REGIONE SICILIANA
PRESIDENZA
AUTORITÀ DI BACINO DEL DISTRETTO IDROGRAFICO DELLA SICILIA
SERVIZIO 4 – PARERI E AUTORIZZAZIONI AMBIENTALI
DEMANIO IDRICO FLUVIALE E POLIZIA IDRAULICA
(PALERMO E TRAPANI)

Prot. n. 16774 del 09\GIUGNO\2026

OGGETTO	**AUTORIZZAZIONE IDRAULICA UNICA (A.I.U.)** **(**ai sensi del **R.D. 25/07/1904, n. 523** e delle **Norme di Attuazione del P.A.I. (D.P.Reg. 6 maggio 2021, n. 9)**, con le modalità di cui al **D.S.G. n. 187 del 23 giugno 2022)**
Lavori:	Interventi lungo l'impluvio in c/da Franzella, in San Giuseppe Jato, da realizzare in ottemperanza alla Sentenza n. 1359/2024 del Tribunale di Palermo in regime di Commissario ad Acta Prefettizio
Comune:	San Giuseppe Jato (PA)
Richiedente:	Comune di San Giuseppe Jato – Via V. Emanuele, 143 – P. IVA 80025760820

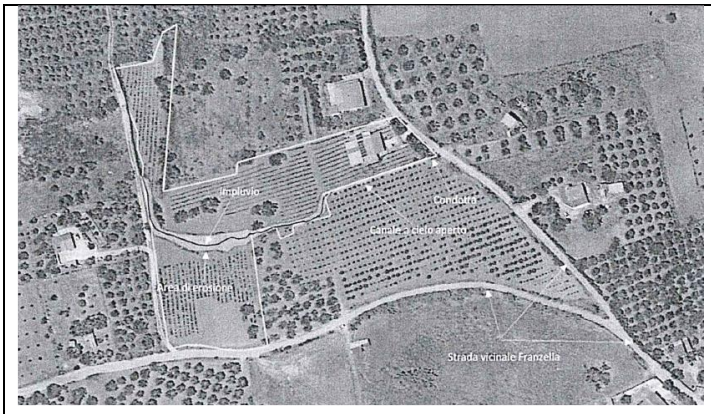
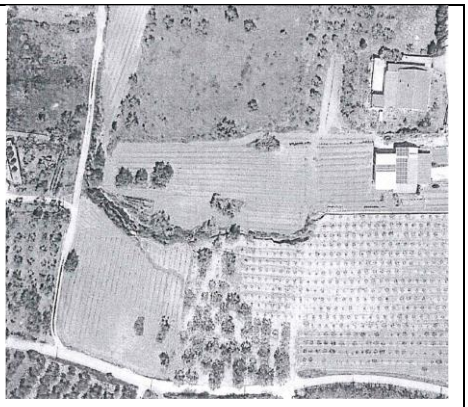
CONSIDERATO che nello specifico l'interferenza interessa un corso d'acqua senza nome che scorre su proprietà demaniale nel territorio del Comune di San Giuseppe Jato, la cui ubicazione è indicata nelle seguenti immagini stralciate dalla relazione peritale del CTU:
